**ELEKTRISCHE INSTALLATIES OP LAAGSPANNING EN OP ZEER LAGE SPANNING**  
(Boek 1 - KB 08/09/2019)

Plaats controle:	Diestsesteenweg 247, 3300 TIENEN		
EAN-code installatie:	541448820061754483		
Tarief teller(s):	Slimme (digitale) meter	Private HS-cabine:	Neen
Nummer teller(s):	1SAG1100025003	DNB:	Fluvius
Index teller(s):	8493/7818/0/0	Type lokaal:	Gesloten woning
Type installatie:	Wooneenheid

Overeenkomstig de voorschriften van Boek 1 – Installaties op laagspanning en op zeer lage spanning – Interne procedure QPRO/ELE/001			
Type controle:	Controlebezoek verkoop oude huishoudelijke installatie (8.4.2)		
Datum uitvoering:	<input checked="" type="checkbox"/> Vóór 01/10/1981	<input checked="" type="checkbox"/> Na 01/10/1981 en vóór 01/06/2020	<input type="checkbox"/> Na 01/06/2020
Nota's:	Zie rubriek "VASTSTELLINGEN - Opmerkingen"		
Afwijkingen (Deel 8):	Toegepast		
Herkeuring op verslag:	/

Referentie: 202406002068 v1

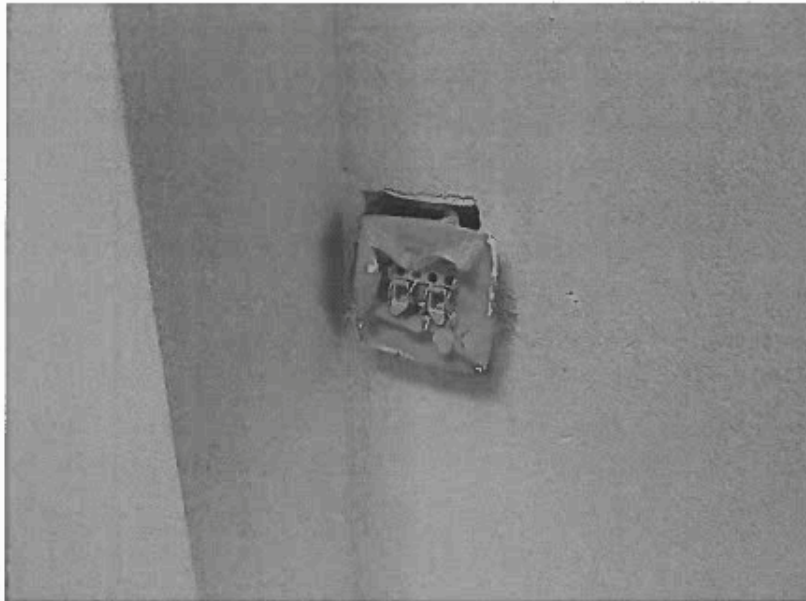
2.01. - De spreidingsweerstand van de aardverbinding van een huishoudelijke elektrische installatie moet kleiner zijn dan 100Ω. Voor spreidingsweerstand groter dan 30Ω moeten aanvullende differentieelstroominrichtingen voorzien worden: ten minste 2 differentieelstroominrichtingen max. 30mA, voor ten hoogste 16 enkel- of meervoudige contactdozen (of equivalent) per differentieelstroominrichting; 1 x max. 100mA voor de stroombanen van vaste en vast opgestelde toestellen, van contactdozen gevoed via een individuele beschermingstransformator en elke andere stroombaan die standaard niet verplicht door een differentieelstroominrichting max. 30mA beveiligd dient te worden. Het is aangeraden om een aardverbinding te voorzien met spreidingsweerstand kleiner dan 30Ω. (Boek 1, Onderafdeling 4.2.3.2./4.2.4.3. (b))

+ aansluiting niet correct, foto in bijlage
